改善箇所説明図

対象車両外観

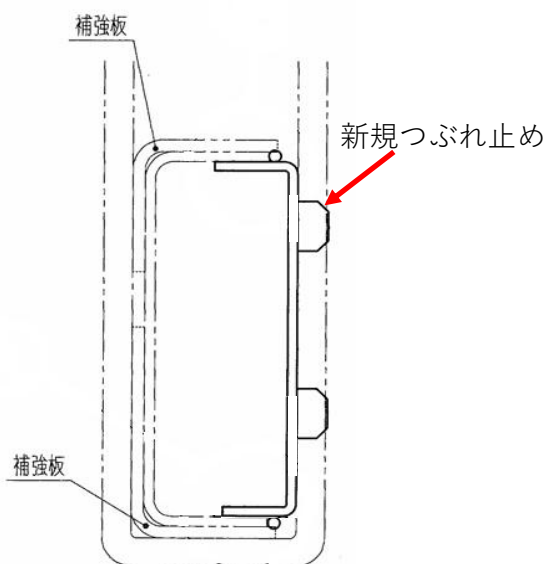
つぶれ止めが脱落していた場合

クレーン架装を行ったトラックにおいて、荷台とシャシフレームをUボルトで締結する際に取り付けるつぶれ止めの加工工程が不適切なため、車両振動等で当該つぶれ止めがシャシフレームから脱落し、他の交通を妨げるおそれがある。

全車両、つぶれ止めを対策品に交換する。
